Les effets potentiels du projet d'exploitation  
d'une mine et d'une usine de niobium à Oka  
sur les eaux de surface et les eaux  
souterraines ainsi que sur leurs utilisations  
Oka

**DONAT BILODEAU**  
Experts-Conseils Inc.  
(Hydrogéologues)

**MUNICIPALITÉ D'OKA**  
**PROJET MINIER NIOCAN INC.**  
**ANALYSE DU VOLET HYDROGÉOLOGIE**  
**DE L'ÉTUDE ENVIRONNEMENTALE**

Février 2000

## Figure 1

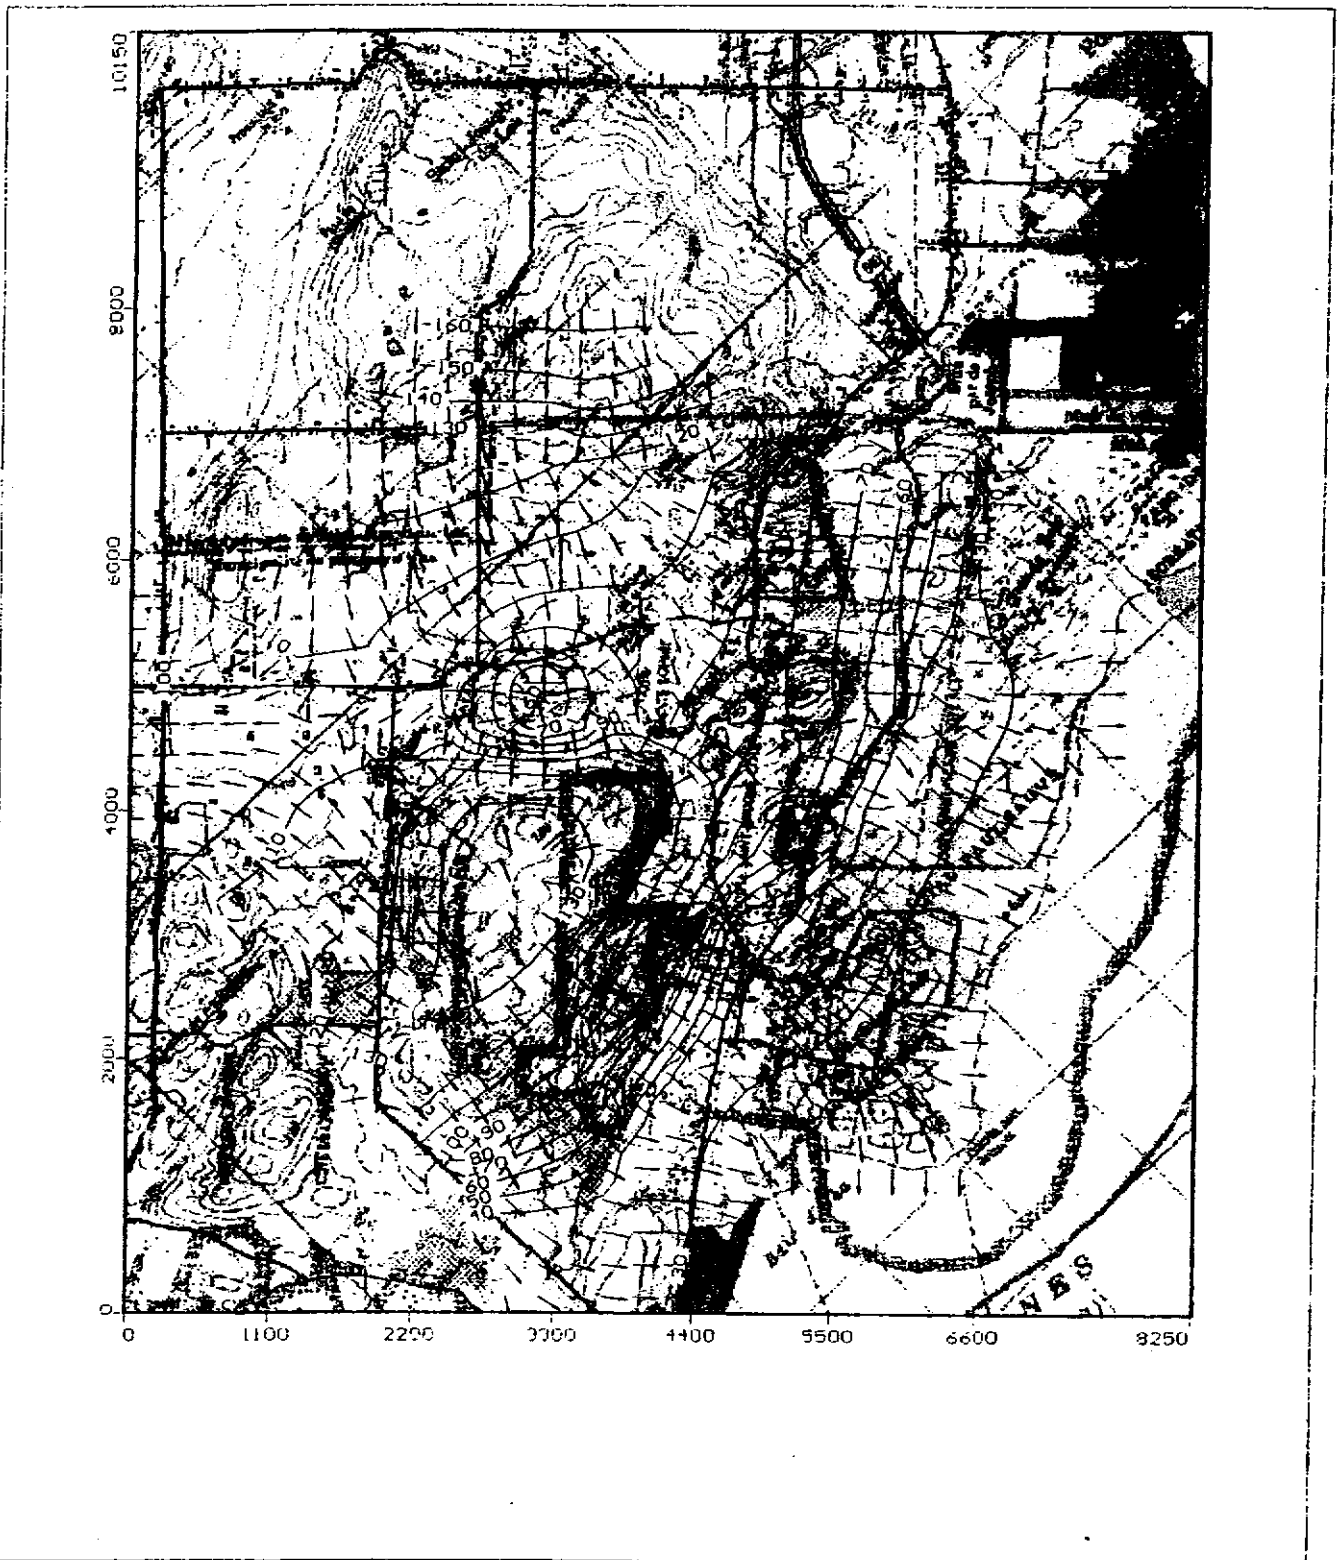
En régime permanent, la piézométrie obtenue est similaire à celle obtenue dans l'étude *Roche*, mais non identique. Pour les besoins de l'évaluation, nous considérons le résultat obtenu comme valide. En régime transitoire, la piézométrie et la zone de rabattement supérieur à 50 mètres sont également similaires aux résultats de l'étude Roche (voir figures 1 à 2).

Figure 16

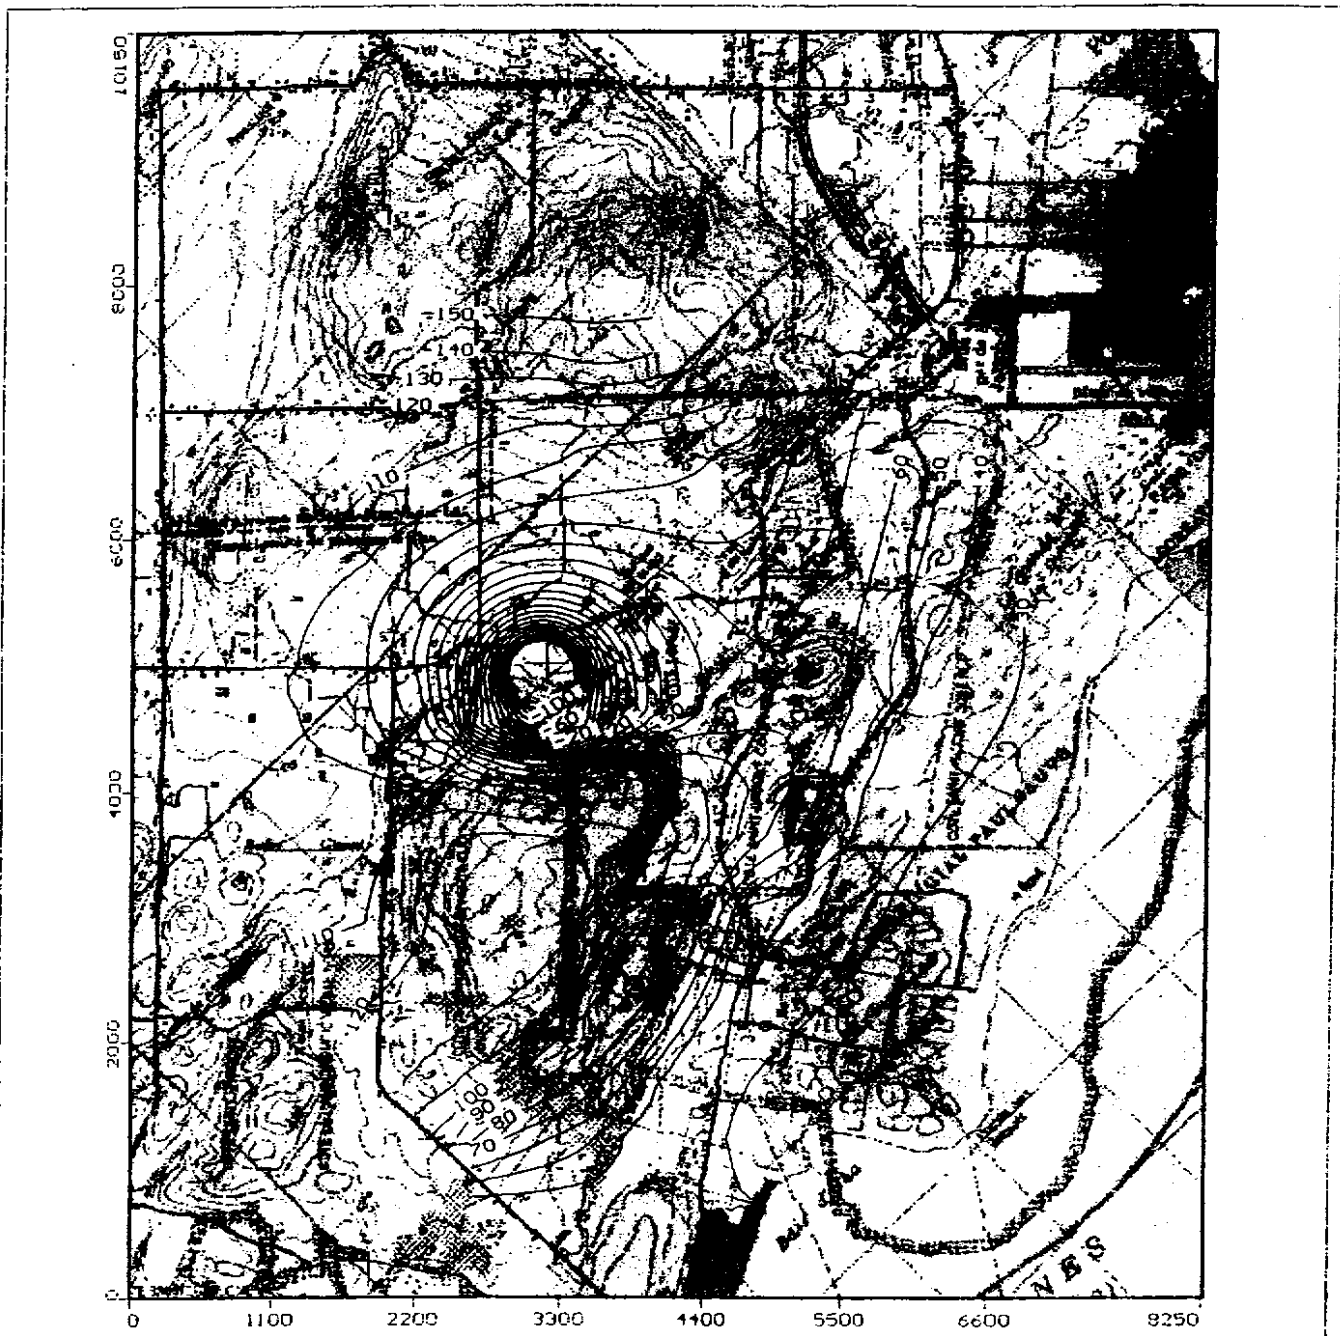
Oka 2. Les figures 16, 17 et 18 montrent la piézométrie et les rabattements obtenus après dix ans de pompage. La zone de rabattement supérieur à 1 m atteint 4 km de la mine et la zone de rabattement supérieur à 50 mètres atteint à 1,2 km. Les figures 19, 20 et 21 montrent des courbes de niveau d'eau et de rabattement en fonction du temps. Les figures 22 à 25 montrent les résultats du bilan hydrique effectué par le module *Zone Budget* du logiciel, après cinq et dix ans. Les apports proviennent de l'emmagasinement et de la recharge.

Figure 26

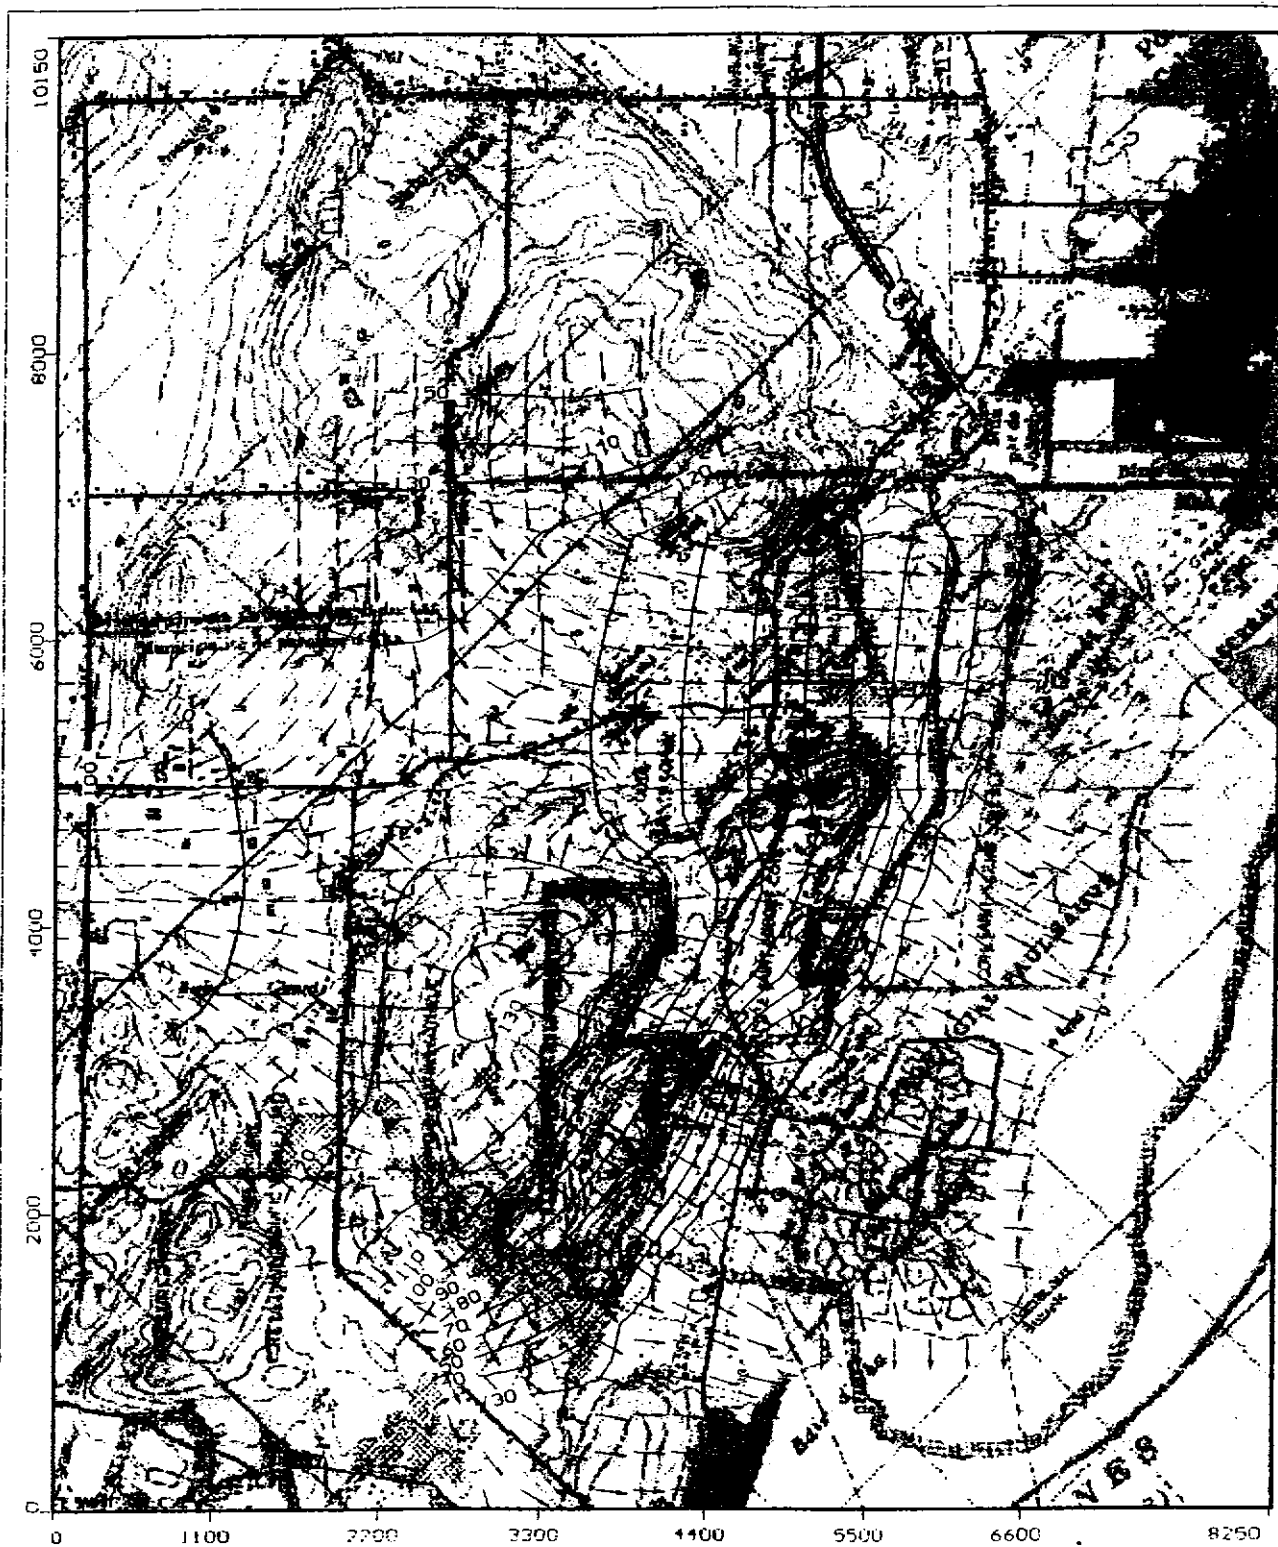
Au cours de la simulation 7.2, les neuf couches du modèle ont été fondues en une seule couche. La simulation a été effectuée en régime permanent. La carte piézométrique générée (figure 26) est semblable aux résultats de Oka 1.

Annexe 1 : Résultats des modélisations  
Figure 27

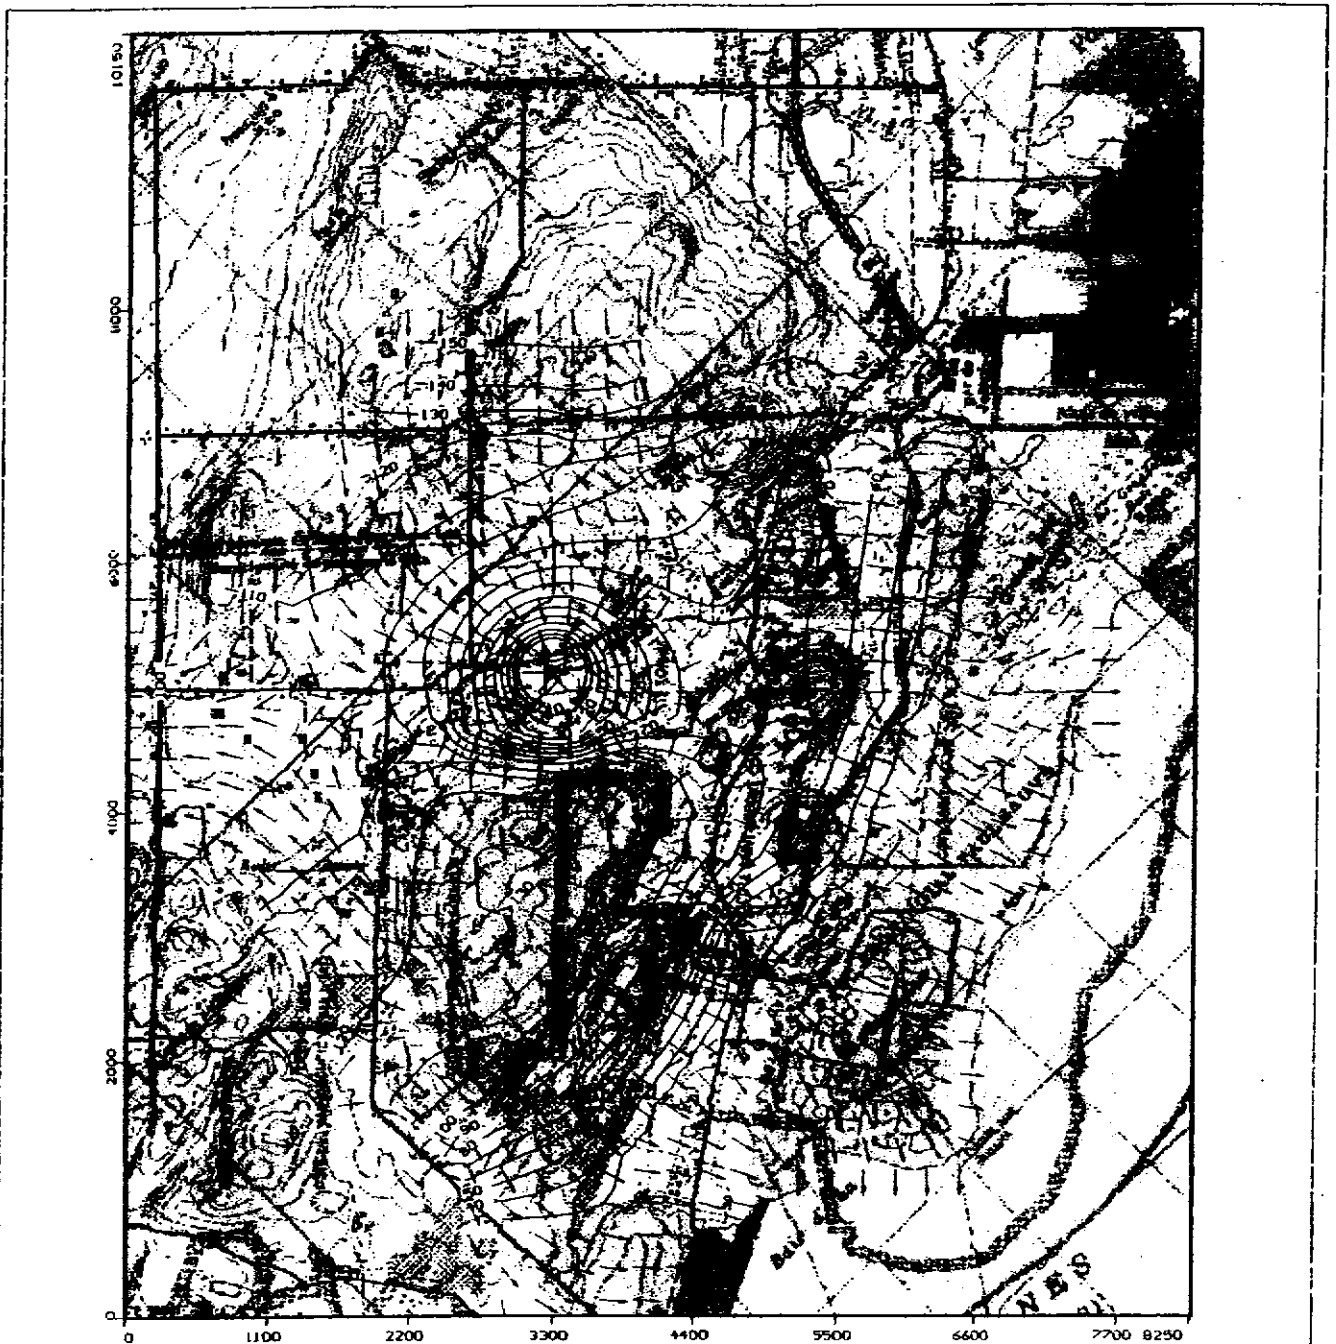
La simulation Oka 7.3 a été effectuée en utilisant les conditions initiales générées par la simulation Oka 7.2. On a simulé un drain à l'élévation -155 en régime transitoire. Les figures 27, 28 et 29 montrent la piézométrie et la zone de rabattement autour de la mine après cinq ans de pompage. Il est possible de constater que la zone de rabattement est semblable à celle obtenue dans le modèle à neuf couches. La figure 30 montre des courbes de niveau d'eau en fonction du temps. Les débits obtenus varient de 8600 m<sup>3</sup>/d à 3100 m<sup>3</sup>/d en fonction du temps.

**Figure 31**

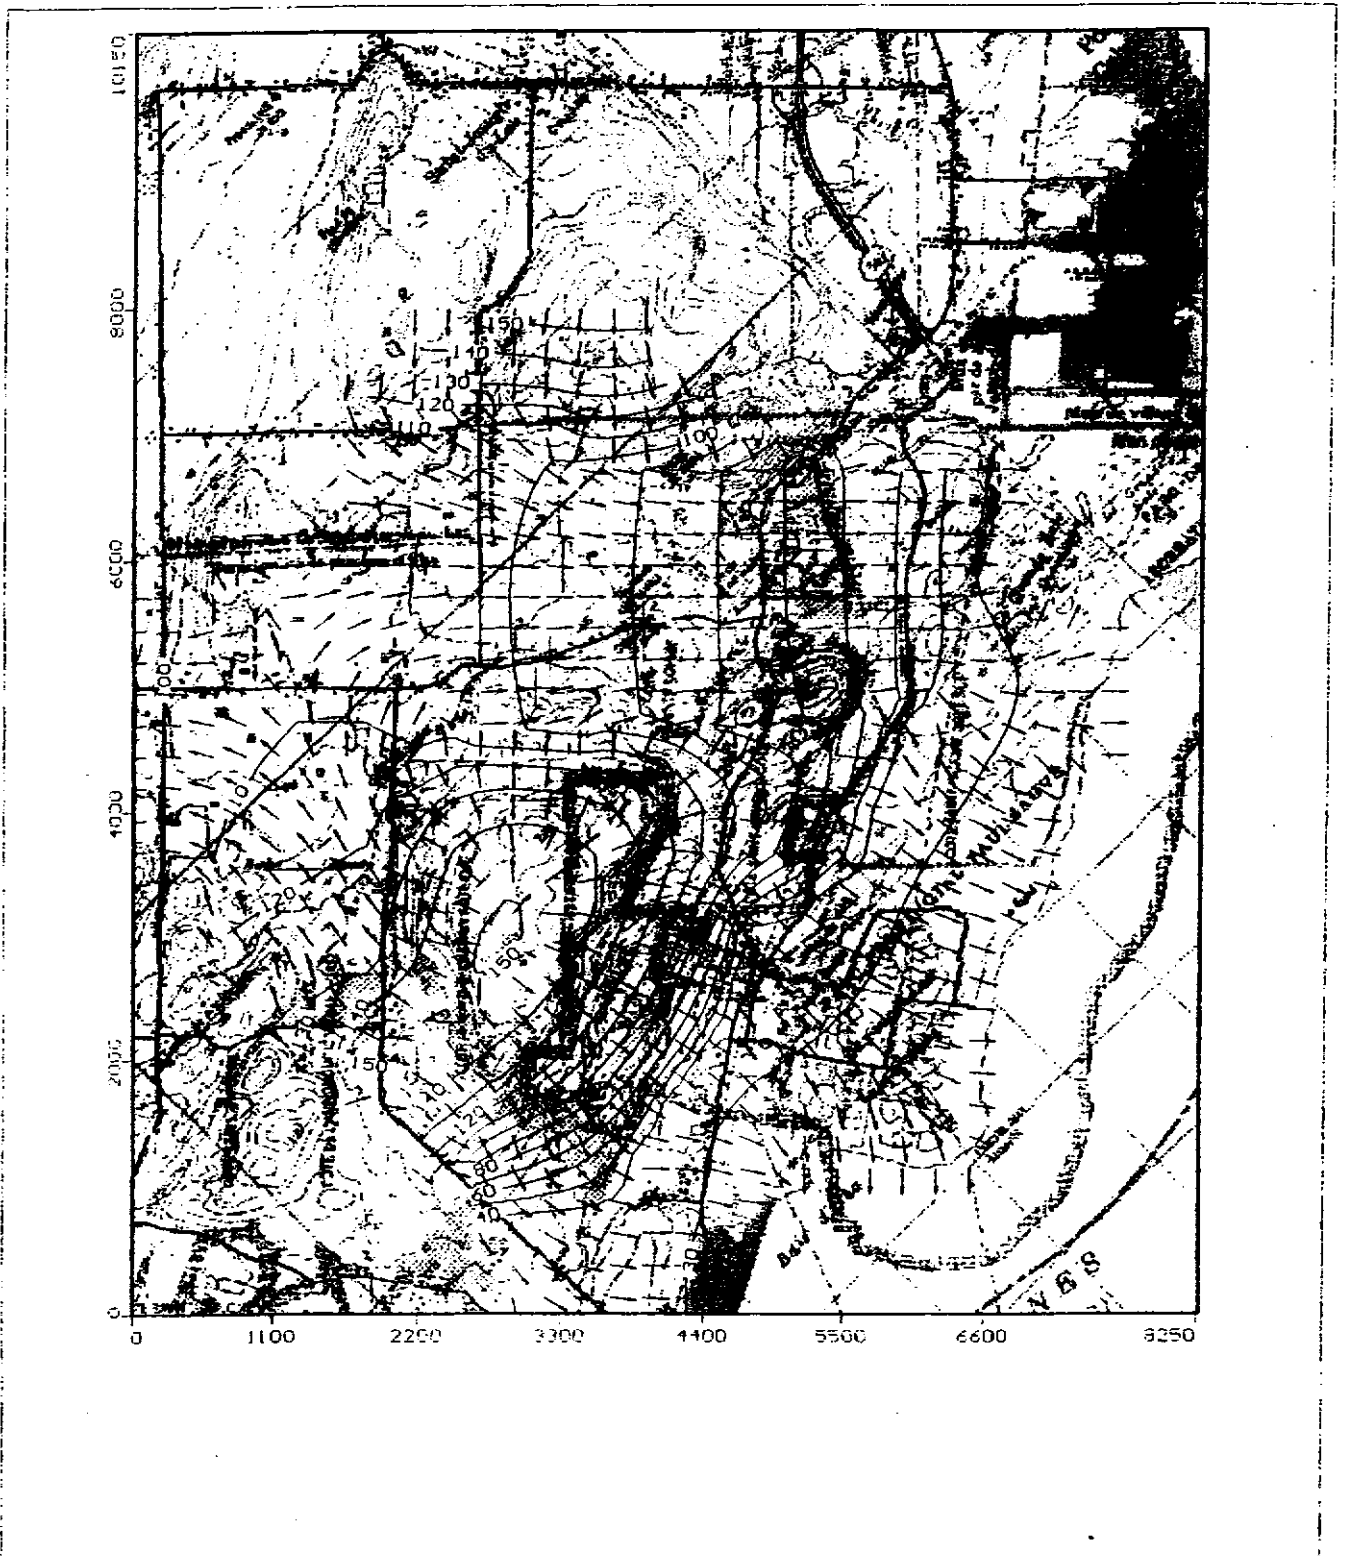
La simulation Oka 8, effectuée en régime permanent vise à reproduire une piézométrie vraisemblable, en utilisant une conductivité hydraulique obtenue par essai de pompage dans la carbonatite, soit,  $1 \times 10^{-6}$  m/s, de la surface à l'élévation – 100 m. Les résultats obtenus montrent une piézométrie plus basse en général que celle présentée dans l'étude *Roche*. Cependant, l'élévation piézométrique Oka 8 au droit de la mine (95 m) est plus près de la valeur estimée dans un rapport cité par l'étude (85 m) que l'élévation obtenue par la simulation effectuée par *Roche* (115 m). La simulation Oka 8.1, effectuée également en régime permanent réajuste à la baisse la conductivité hydraulique du gneiss afin de rehausser la piézométrie régionale. Les résultats montrent une piézométrie semblable à celle présentée dans l'étude *Roche*, bien que plus basse (figure 31).
